PAP « QUARTIERS EXISTANTS »

PROJET DE MODIFICATION « Toitures »

Entrée en procédure du 21 février 2024

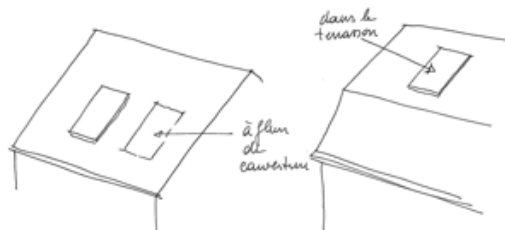
La largeur additionnée de toutes les lucarnes ne peut excéder 50% de la longueur de la toiture par façade concernée. Les lucarnes ne peuvent être aménagées que sur un seul niveau.

Les lucarnes de façade ne peuvent être aménagées qu'au niveau supplémentaire aménageable dans les combles, dans la continuité de la façade. Il est possible d'interrompre la corniche à condition que cette interruption se fasse sur une largeur (l_f) de 2,00m maximum.

L'ensemble des interruptions ne doit pas dépasser le tiers de la longueur de la façade.

Les autres lucarnes sont limitées à une largeur de 2,00m maximum.

Les autres lucarnes autorisées ne peuvent excéder 1,00m hors œuvre.

lucarne de façade :
 $l_f \leq 2,00m$

autres lucarnes :
 $l \leq 2,00m$

La distance **de ces lucarnes entre elles et la distance** entre ces lucarnes et le mur pignon doit être d'au moins 1m. Elles ne peuvent pas dépasser le plan de la façade ni interrompre la corniche.
